## 金門縣政府 函

主旨：有關內政部修正建築技術規則建築設計施工編第42條補充圖例圖42-(1)及圖42-(2)案，請查照並轉知所屬會員。

## 內政部 函

主旨：修正建築技術規則建築設計施工編第42條補充圖例圖42-(1)及圖42-(2)，請查照轉行。

第42條 圖42-(1)

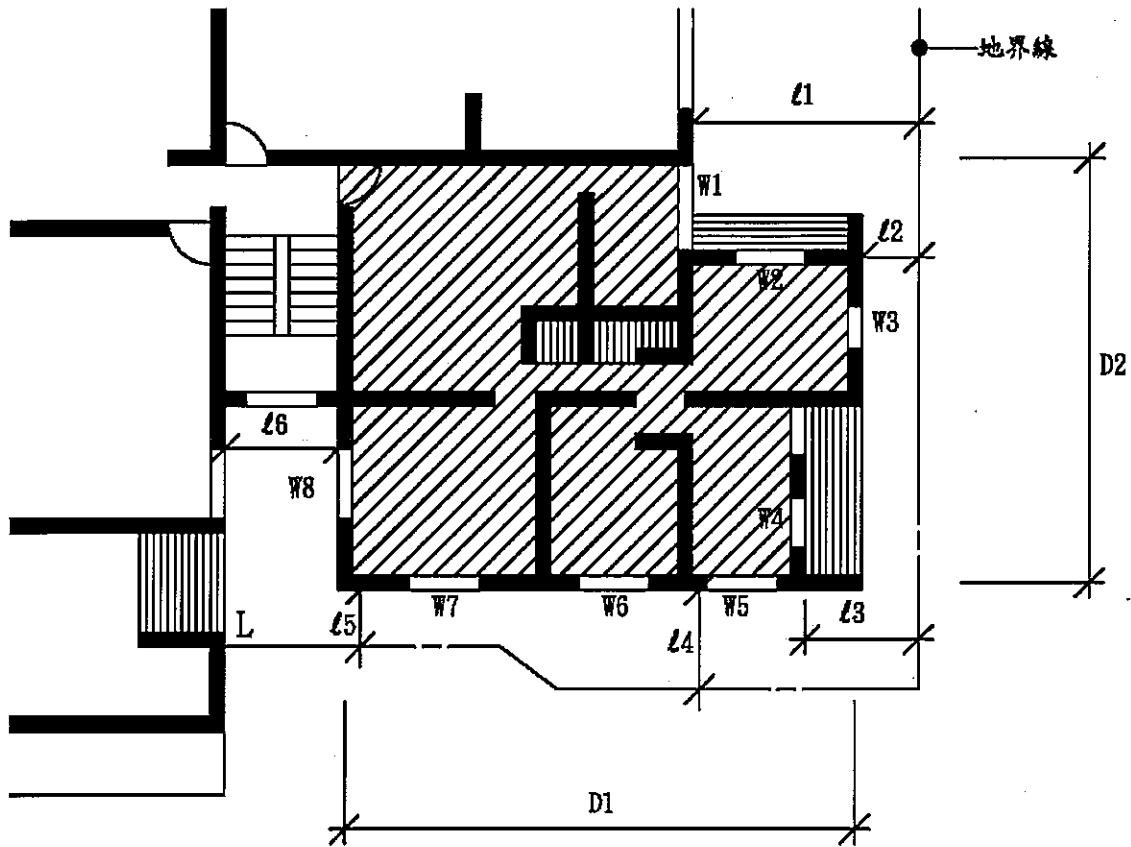
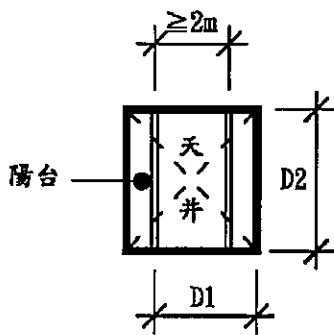
(一)圖42-(1)文字說明2「設陽台均小於1.5m寬度，除W1臨接陽台之部分……」修正為「設陽臺均小於2m寬度，除W1臨接陽臺之部分……」。

- ①則 $W_3, W_7, W_8$ ，為無效之採光開口，其面積不得計入採光面積。
- ②設陽臺均小於 $2\text{m}$ 寬度，除 $W_1$ 臨接陽臺之部分，其有效採光面積應按 $0.7$ 計算外，其餘均為有效採光開口。
- ③若 $W_1, W_2, W_4, W_5, W_6$ 之有效採光面積之和(地板面以上 $50\text{cm}$ 範圍內不得計入)為 $\Sigma a$ ，居室樓地板面積即圖中斜線部分(不包括本編第1條第16款所稱之樓梯走廊浴廁等非居室部分)為 $F, A$ ，則 $\Sigma a \geq F, A/8$ 。
- ④有效採光距離之保持係以建築物外牆為準，故居室樓地板內仍可隔間。
- ⑤住宅區建築物，深度超過 $10\text{m}$ 者，至少應有一面(背面或側面)在有效採光範圍內，其他各面雖不在有效採光內，如符合 $45$ 條水平距離(即 $1\text{m}$ )者，仍可開窗，惟不得計入有效採光面積，如本圖例，若 $D_1$ 及 $D_2 > 10\text{m}$ 時，至少應有一面之外牆在有效採光範圍內；若其右側外牆為有效採光，此時應調整設計平面，使 $l_2$ 之值符合有效採光之規定。
- ⑥住宅區之建築物深度在 $10\text{m}$ 以內時，不檢討各面之採光距離，各層背面及側面如有開窗時，亦不予限制採光距離，惟前述各立面開口採光面積總計仍須符合第 $41$ 條規定。

第42條 圖42-(2)

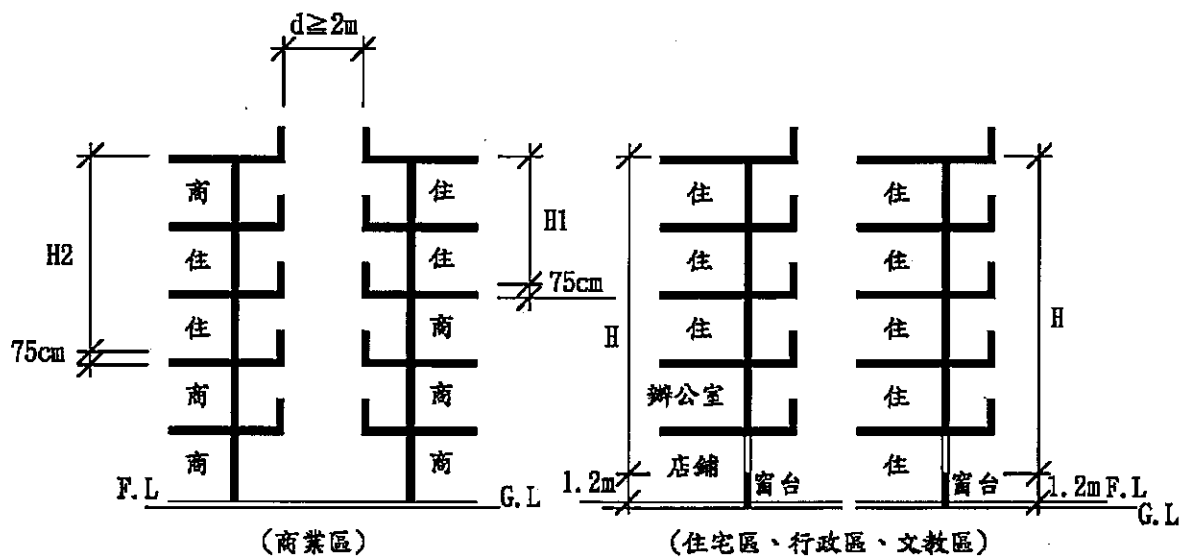
(二)圖42-(2)文字說明3「依前條第三款之規定，位於地板面50cm範圍內之窗或開口面積不得計入有效採光面積內，故本條關於高度(H)之計算應由地板面50cm之高度起算……」修正為「依前條第三款之規定，位於地板面75cm範圍內之窗或開口面積不得計入有效採光面積內，故本條關於高度(H)之計算應由地板面75cm之高度起算……」，另圖示商業區部分並配合修正。

- ① 建築物外牆依規定留有採光用窗或開口時，其同一基地內之他棟建築物或同棟建築物之對面部分(如天井)之有效採光距離D，係指面對之外牆間之水平淨距離。
- ② 天井部分各向之D/H值均應分別核算(即圖中D1, D2與H之比值)。
- ③ 依前條第三款之規定，位於地板面75cm範圍內之窗或開口面積不得計入有效採光面積內，故本條關於高度(H)之計算應由地板面75cm之高度起算計至建築物外牆最高部分之垂直高度，符合本編第1條第7款之屋頂突出物不予計入外牆高度。
- ④ 門窗開向陽台時如圖42-(1)第②點說明規定計算，若相對之兩面均設有陽台時，其有效採光僅扣減一面之陽台，即水平淨距離(D)，應自任一面之外牆面計至對面陽台之外緣如圖中D1。
- ⑤ 商業區建築物水平間距達5m以上，其他使用分區水平間距離6m以上者(空地、道路及永久性空地寬度之和)免再增加。
- ⑥ 住宅區建築物，不因部分樓層設置辦公室或店鋪而減少其採光高度。
